Zorgvuldige-omgevingsdialoog pluimveehouderij

Verslag geschreven door: 5.1.2.e mede-initiatiefnemer

Maatschap 5.1.2.e heeft nieuwe plannen om hun bedrijf toekomst bestendig te maken. Met als doel voor ogen: Efficiënter te werk gaan, infrastructuur verbeteren met oog op omgeving, dieren welzijn en energiezuiniger te worden.

Bijlage 3 aanzichten nieuw te bouwen stal

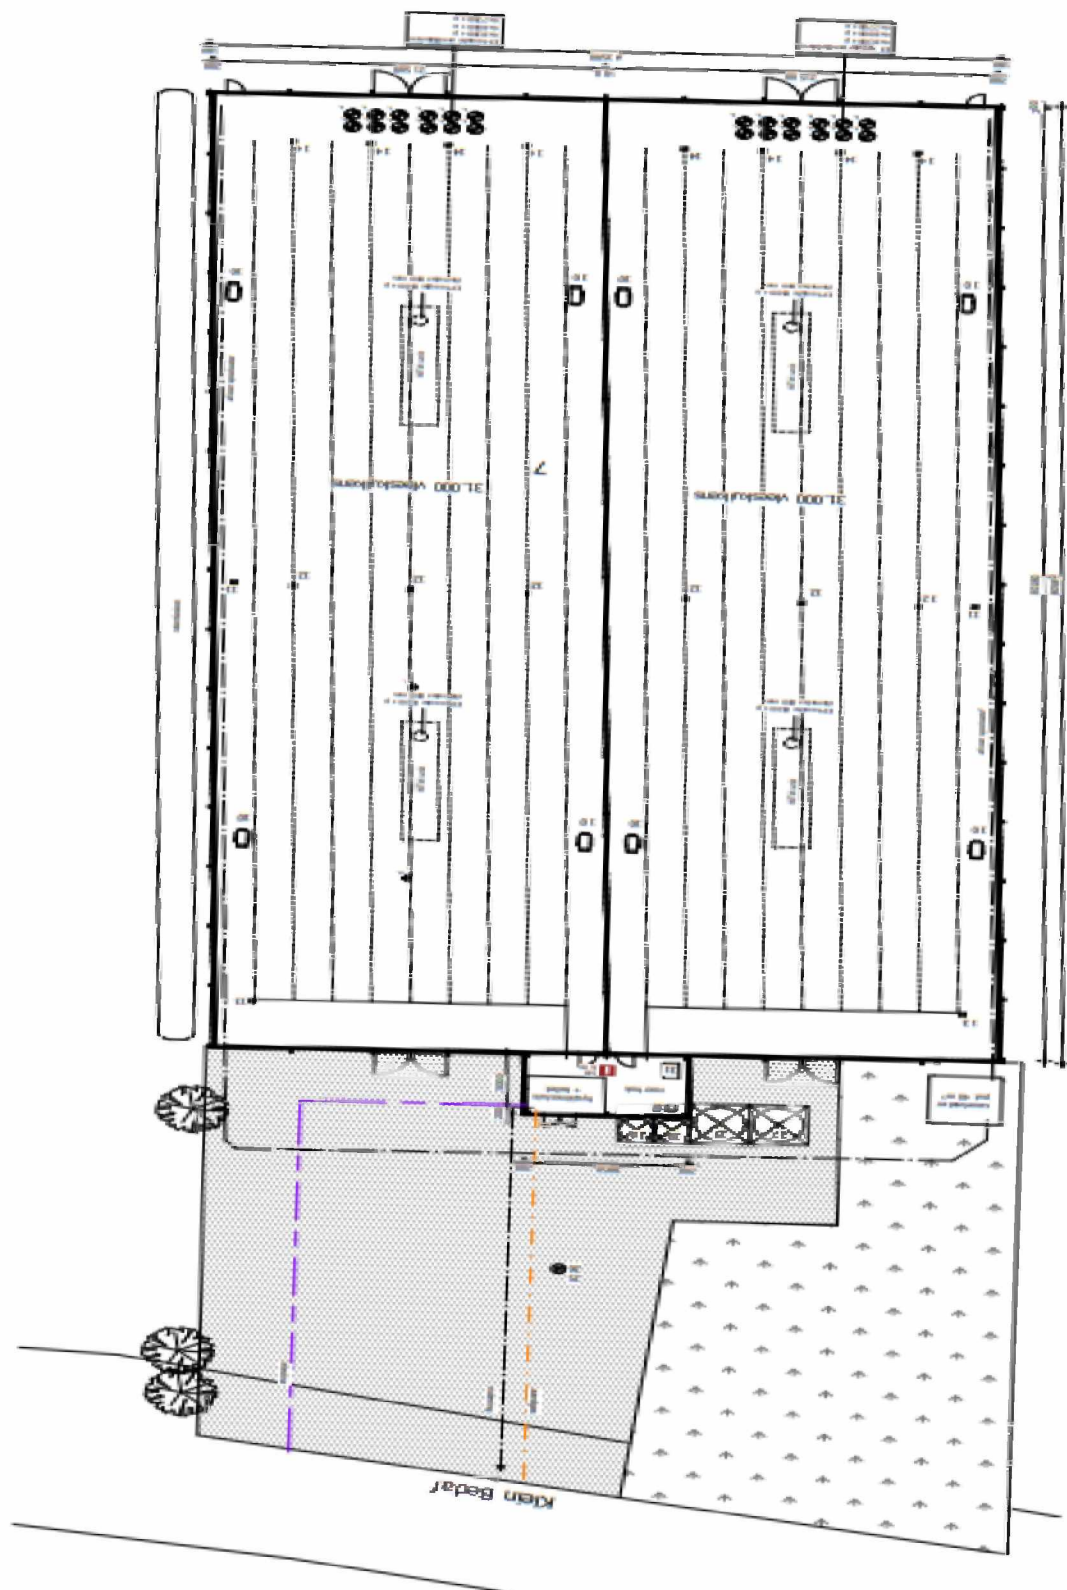
De daglichtstraat aan de zijde van de bewoners van Klein Bedaf 4A geeft licht buiten als het donker is en binnen in de stal is het licht aan.

Is er beplanting voorzien aan de zijde van Klein Bedaf 4a?

we zijn overeen gekomen dat als het buiten donker word de luiken dicht te draaien. Zodat het licht van in de stal niet naar buiten komt aan hun zijde.

Nee, de beplanting word ergens anders aangebracht. De buitenkant van de stal is uitgevoerd met 5.1.2.e strips zodat het metselwerk lijkt.

Bijlage 7 situatie bestaande stallen

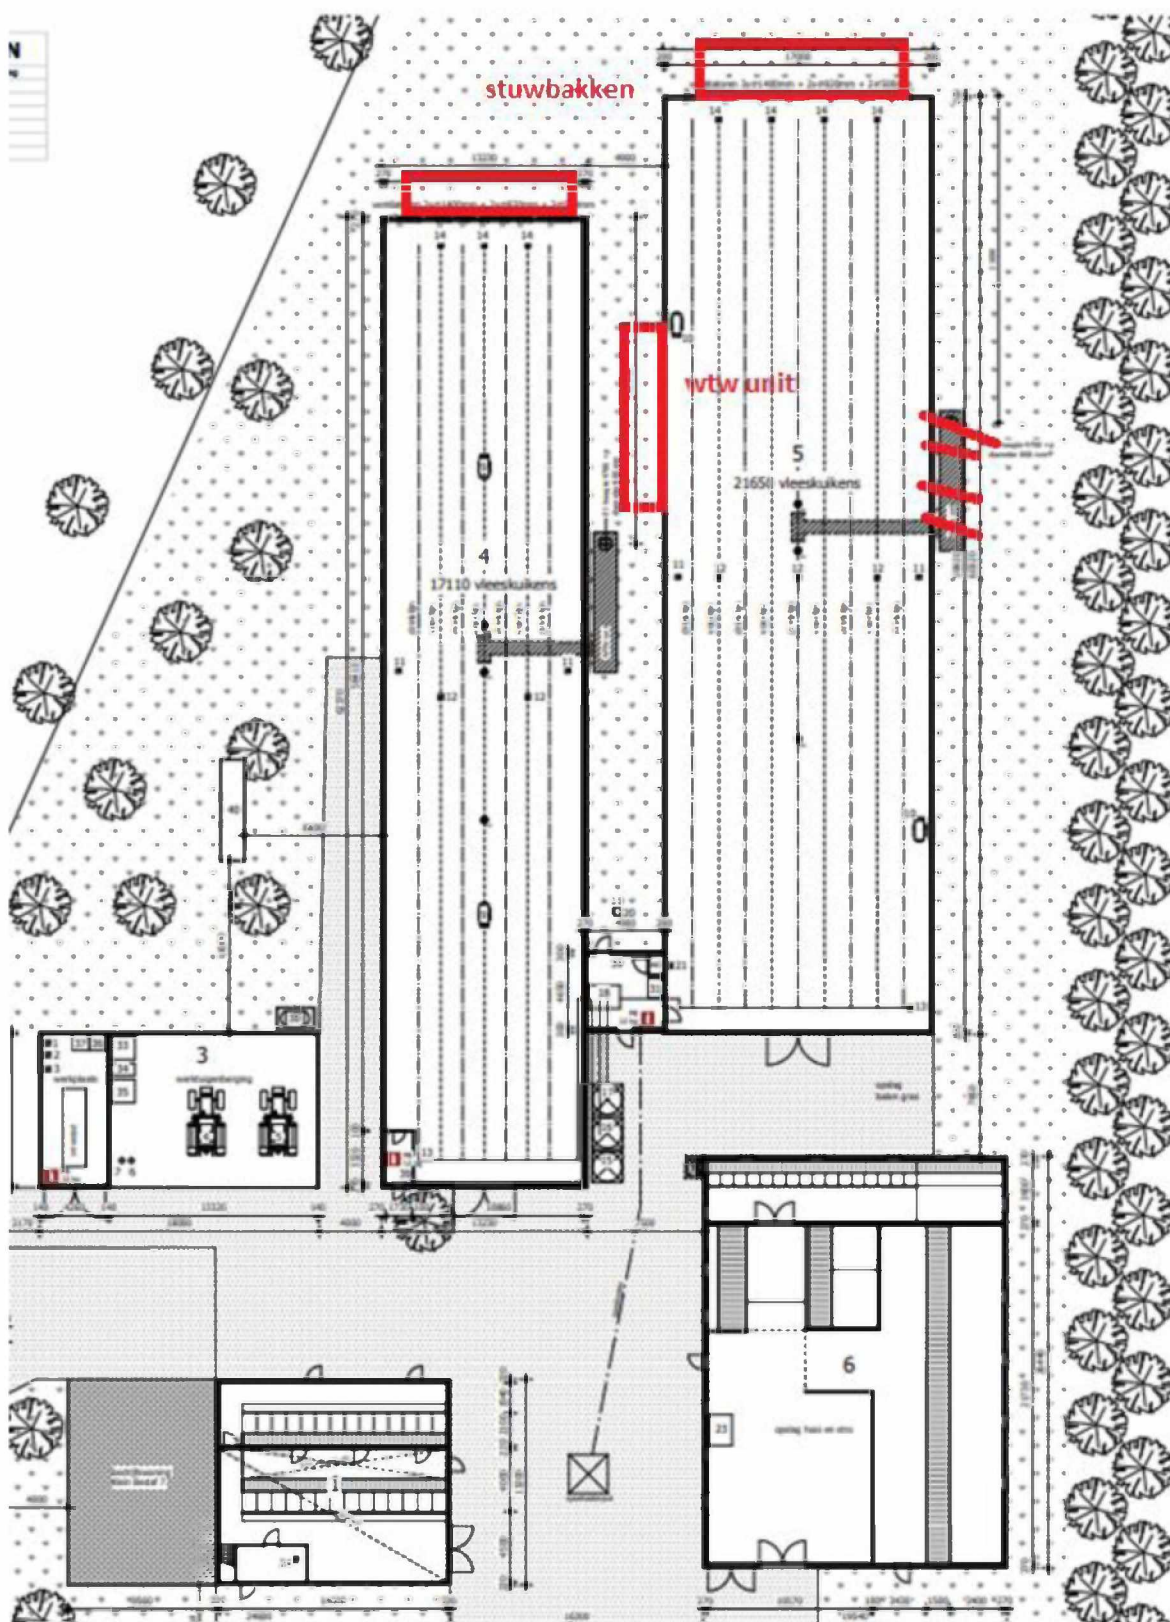
Waar komen de wtw units te staan?

Antwoord: Bij de bestaande stallen tussen stal 4 en 5 op de tekening. En bij de nieuw te bouwen stal op het plafond zodat ze aan het zicht worden onttrokken. De nieuw te bouwen stal heeft 2 afdelingen met ieder 2 wtw units op het plafond.

Bij deze tekening is er de bewoners uitgelegd dat de wtw units allebij tussen de stallen komen en achter de stallen stuwbakken worden geplaatst.
